工程指示 / 要求簡箋(E.I.)

工程指示編號：EI / 6217 / 23

工程編號：J - 858

工程項目：幕牆 母料內有螺絲 投訴

蝴蝶窗 AS-10A

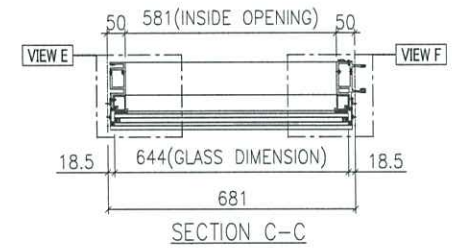
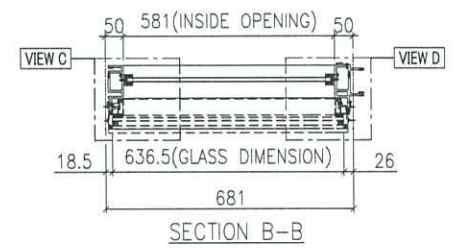
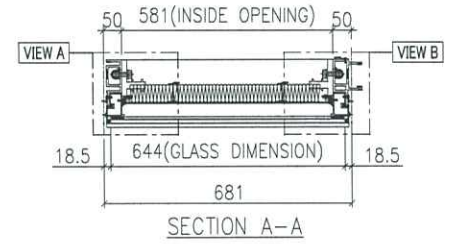
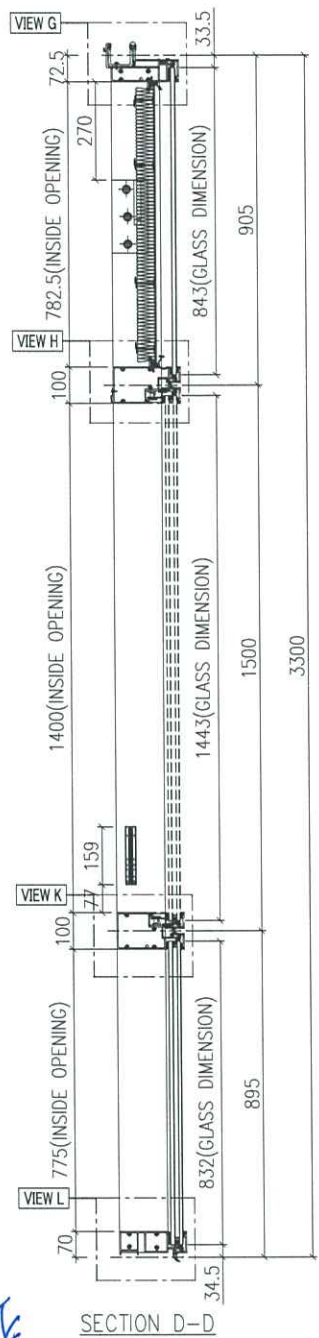
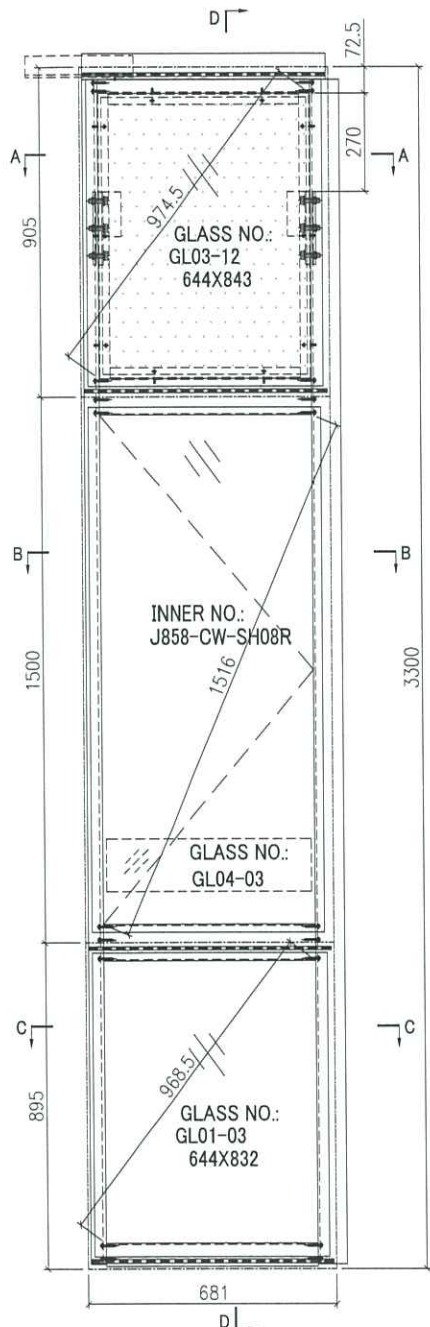
因應多次發現母料內有螺絲尾突出，阻安裝公料進入。

請留意單元生母企收死牆副框和生下梗副框位置，

必須使用螺絲 BM 內的 3/16"x 5/16" 長 (約 7.8mm 長) 螺絲。

否則螺絲尾突出。阻安裝公料進入不能安裝。

Handwritten blue text: 要用 3/16 x 5/16 長 不可超長 五金家

請和QC檢查及跟進已查生產的全部單元件，如有突出，必須剔走此螺絲尾，否則業主絕不收貨，並退回相關的單元件。

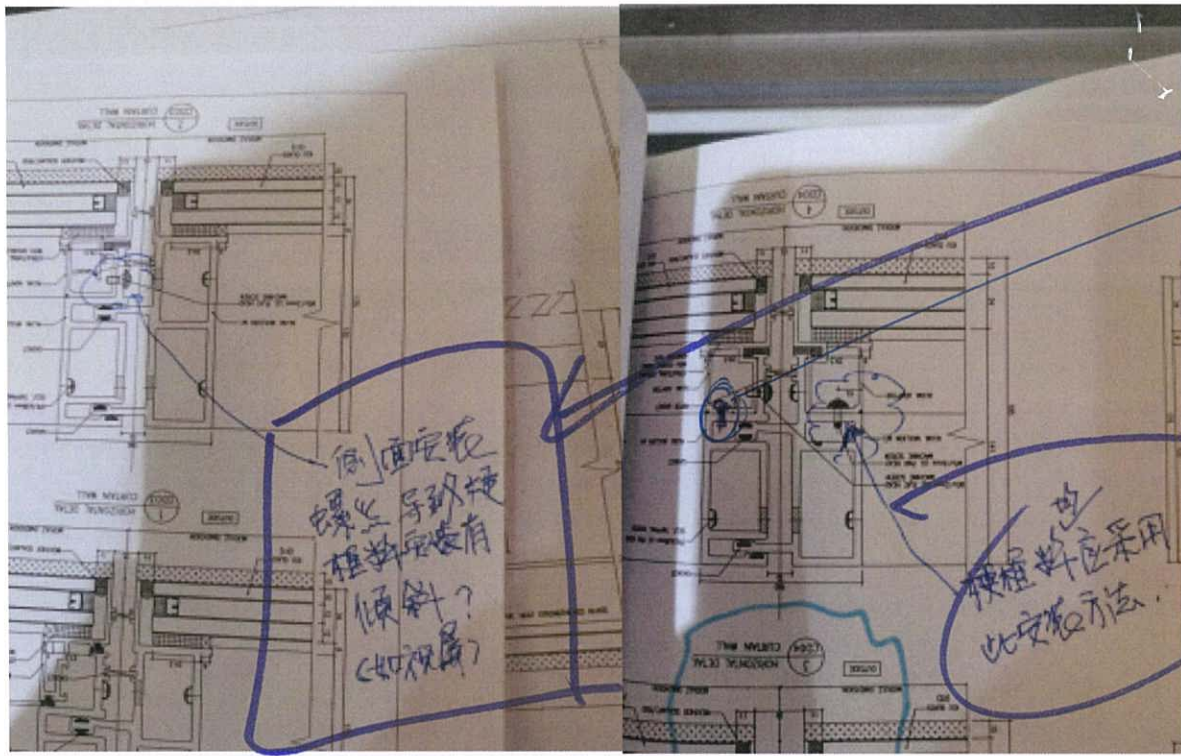
6、梗框料安装倾斜，a>生公企大样图为正面收螺丝，拆图为侧面；b>生母企大样图为侧面收螺丝，完成后出现摇晃不紧固（见附件视频）：
